„Peronizace ŽST Chodov“

Dodatečné informace - Dodatek č. 12

SO 01-11-01 Peronizace ŽST Chodov

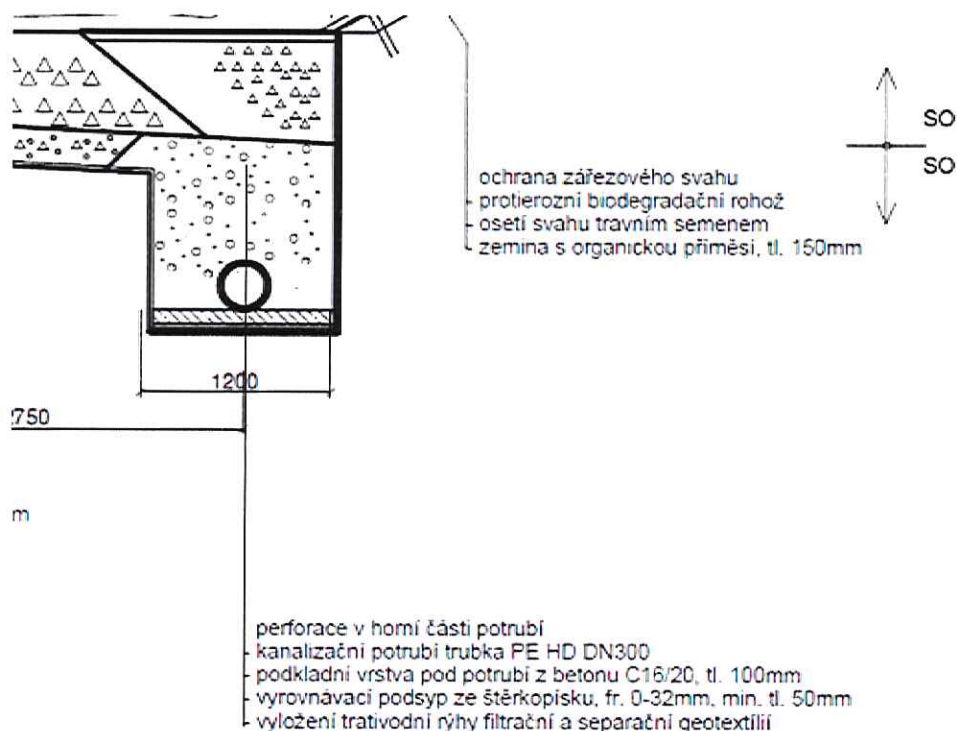
Prosíme o překontrolování správnosti množství betonu v položce č.51

51	899524	OBETONOVÁNÍ POTRUBÍ Z PROSTÉHO BETONU DO C25/30 (B30)	M3	146,407
----	--------	---	----	---------

Výpočet projektanta:

*příčný přechod: $20,0 \times 0,6 \times 0,25 = 3,0$; příčné svody: $113,20 \times 0,193 = 21,847$; **podélný svod: $183 \times 1,2 \times 0,5 = 109,8$** ;
celkem: $3,000 + 21,847 + 109,800 = 134,647$ podchody trativodů pod kolejí: Š4-Š3: 50; Š62-Š63: 48; celkem:
 $(50+48) \times 0,120 = 11,760$, obet. s opěrkami*

Výpočet betonu pro podélný svod (Š67-Š73) $183 \times 1,2 \times 0,5 = 109,8 \text{ m}^3$ neodpovídá řešení uvedenému ve vzorovém řezu v km 20,950, kde potrubí není obetonováno a je pouze podkladní beton, který je započítán již do položky č.26

Výpočet obetonování trativodů / příčných podchodů pod kolejí; příčných svodů; podélného svodu

Š4-Š10 dl. 10,50m; Š4-Š5 dl. 50,00m; Š81-Š13 dl. 7,80m; Š14-Š15 dl. 5,10m; Š26-Š27 dl. 9,80m; Š29-Š35 dl. 8,15m; Š35-Š2kan obetonování dl. 13,30m; Š45-Š32 dl. 4,75m; Š55-Š21A dl. 29,20m; Š57-Š56 dl. 6,50m; Š60-Š62 dl. 5,10m; Š62-Š67 dl. 6,10m; Š66-Š67 dl. 5,40m

Podélný svod Š67-Š68-Š69-Š70-Š71-Š72-Š73 dl. 31,50+32+32+32+32+27,50m

Plocha obetonování pro trativod DN150 v příčném řezu 0,07 m²

Plocha obetonování pro svod DN250 v příčném řezu 0,12 m²

Plocha obetonování pro podélný svod E1 v příčném řezu 0,48 m²

Výpočet betonu

Pro trativody/příčné podchody kolejí

$(50+7,80+4,10+9,80+4,75+6,50+5,10+5,40)*0,07=6,47\text{m}^3$

Pro příčné svody

$(10,50+8,15+13,30+29,20+6,10)*0,12=8,07\text{m}^3$

Pro podélný svod E1

$(31,50+32+32+32+32+25,70)*0,48=88,90\text{m}^3$

Celkem tedy 6,47+8,07+88,90=103,44m³
